Bescheid

über die Ergänzung der
allgemeinen Bauartgenehmigung
vom 14. September 2021

Nummer:
Z-19.14-1996

Gegenstand des Bescheides:
**Bauart zum Errichten der Brandschutzverglasung "Promat-Ganzglaswand F1-30" der
Feuerwiderstandsklasse F 30 nach DIN 4102-13**

Anlage 14Ä/E

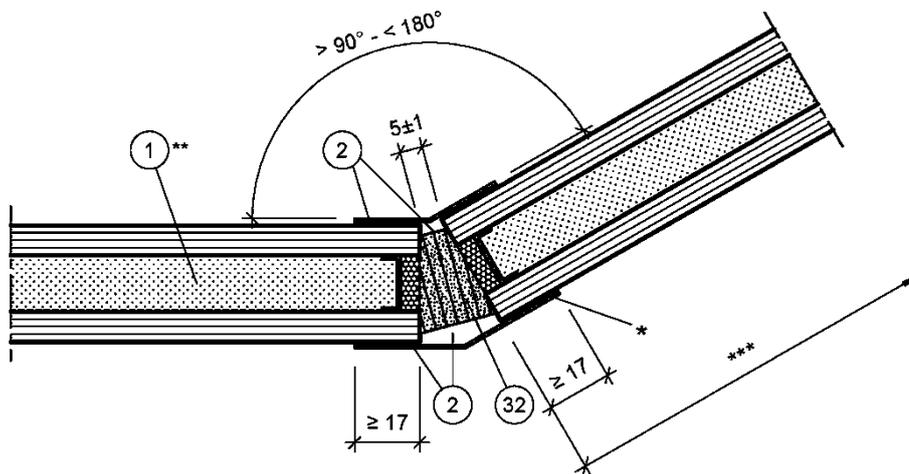
- 7.) Abschnitt 2.3.2.3.1 a) erhält folgende Fassung:
- a) Es sind Verbundglasscheiben nach Abschnitt 2.1.1.2.1 mit
 - Außenscheiben aus thermisch vorgespanntem Kalknatron-Einscheibensicherheitsglas (ESG)¹⁶ oder Verbundsicherheitsglas (VSG) und
 - maximal zulässigen Abmessungen von 1500 mm (Breite) x 3500 mm (Höhe) zu verwenden, die auf jeweils zwei Klötzchen nach Abschnitt 2.1.1.2.2 abzusetzen sind.
- 8.) Anlage 14 der allgemeinen Bauartgenehmigung wird ersetzt durch die geänderte Anlage 14 Ä/E dieses Bescheids.

- * Abdeckung aus Stahl oder Edelstahl, $\geq 0,8$ mm dick, mit Promat-SYSTEMGLAS-Silikon (2) vollflächig verklebt.
- ** Scheibenaufbau mit Außenscheiben aus VSG aus ESG, ESG oder ESG-H, max. Scheibenabmessungen: 1500 (B) x 3500 (H)
- *** Abstand zu einem Feuerschutzabschluss ≥ 750 mm (lichter Abstand bis zum Pfosten (Zargenprofil))
